# GEMEINDE HEIDENROD

## Bebauungsplan – 5. Änderung **OT Kemel – SO Ver- und Entsorgung AM GALGEN**

### **WERTUNG DER ANREGUNGEN**

STAND 03.03.2022

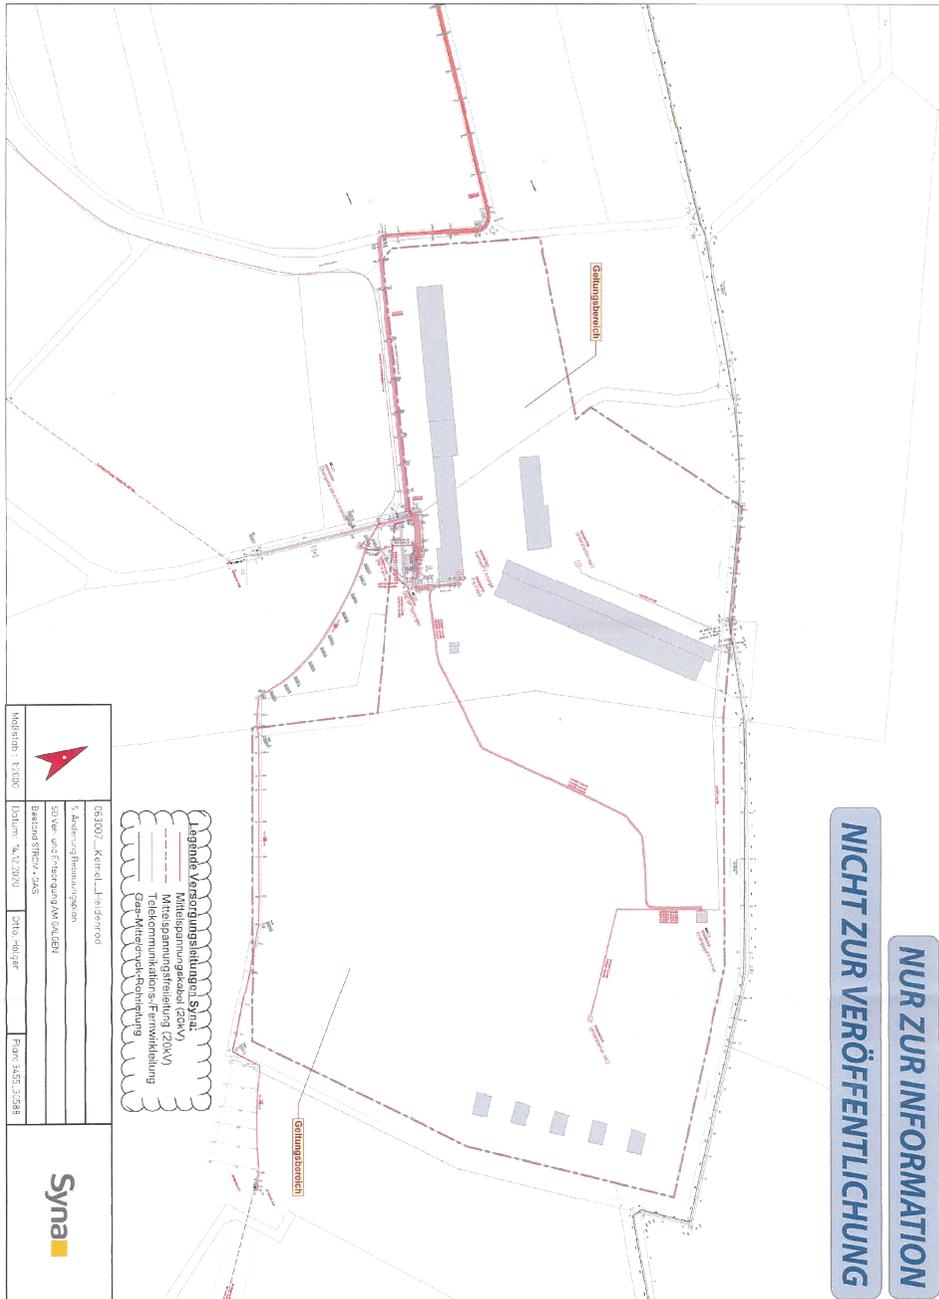
Zu der angezeigten 5. Änderung des Bebauungsplans haben wir keine Einwände, vorausgesetzt unsere im Geltungsbereich vorhandenen Versorgungsanlagen und -leitungen können unverändert in ihrem Bestand erhalten bleiben. Hier verweisen wir besonders auf folgende Einrichtungen:

- Unsere Schaltstation „SST Kemel“ an der südwestlichen Seite des Geltungsbereichs sowie
- Die entlang der nordöstlichen Grenze des Geltungsbereichs verlaufende Gas- (DN200; im Bestandsplan grün dargestellt) und Fernwirkleitungstrasse (P63; im Bestandsplan braun dargestellt). Die Gas-Mitteldruckleitung versorgt die Heidenroder Ortsteile Kemel und Mappershain.

Die aus unserer Schaltstation „SST Kemel“ auf das Betriebsgelände führenden Mittelspannungskabel (im Bestandsplan rot dargestellt) sind Kundeneigentum. Gleiches gilt für die darüber versorgten Stationen.

Weitere Einzelheiten entnehmen Sie bitte beiliegendem Bestandsplan.

Der Vorhabenträger bzw. die Betreiberfirma wird entsprechend in Kenntnis gesetzt.

Auf den Bestand der Schaltstation „SST Kemel“ und der Gas- und Fernwirkleitungstrasse ist bei den Baumaßnahmen zu achten.

Die Hinweise zu den Änderungen an Kundenanlagen sind zu beachten.

Die Hinweise zur Einsichtnahme der Bestandspläne sind zu beachten.

Der Verweis auf die DIN 18920 wird in den Bebauungsplan aufgenommen.
